**Accord-cadre pour des travaux de remplacement de verrières au
Bâtiment M1 du Centre ONERA de Modane-Avrieux**

Consultation N° 2025THARS-VERRIERES-M1

QUESTIONS / REPONSES

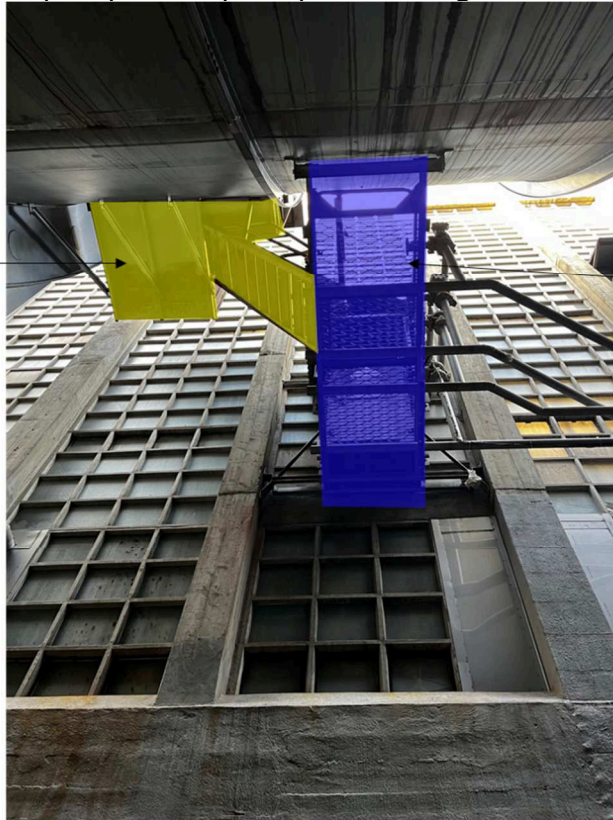
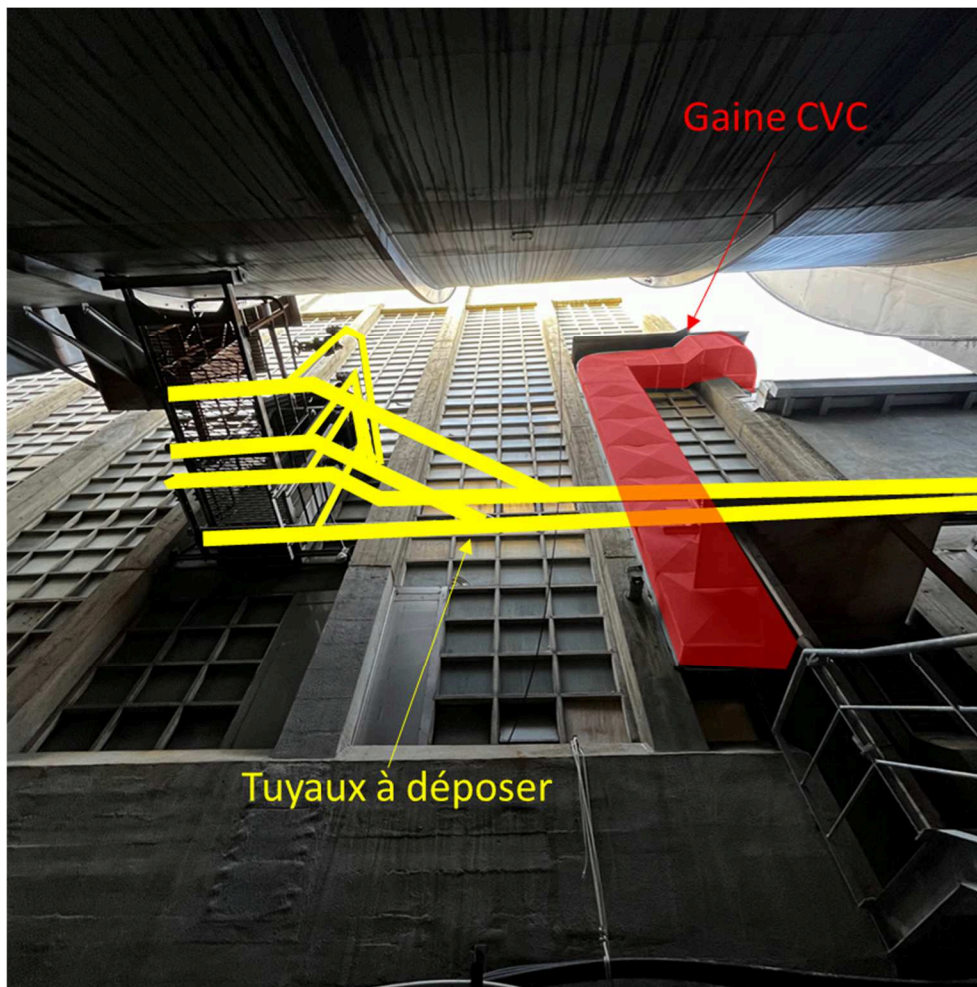
Question n°4 – Posée lors de la visite : Façade 1 Sud-Est :

1. Est-il possible de déposer la passerelle entre la salle de commande et le convergent ?
2. Les réseaux peuvent-ils être déposés ?
3. La gaine CVC pourra-t-elle être déposée par l'ONERA ?
4. Doit-on prévoir des ouvrant en partie haute des verrières comme l'existant ?

1. La passerelle doit être conservée. Elle pourra être démontée puis remontée par le titulaire si besoin.
Les 2 portes d'accès depuis le bâtiment seront remplacées par une porte disposant des

mêmes caractéristiques photoniques que les vitrages alentours.

Partie 2 : peut être supprimée si besoin

Partie 1 : doit être conservée mais peut-être démontée pendant les travaux si besoin. Elle devra être remontée ensuite
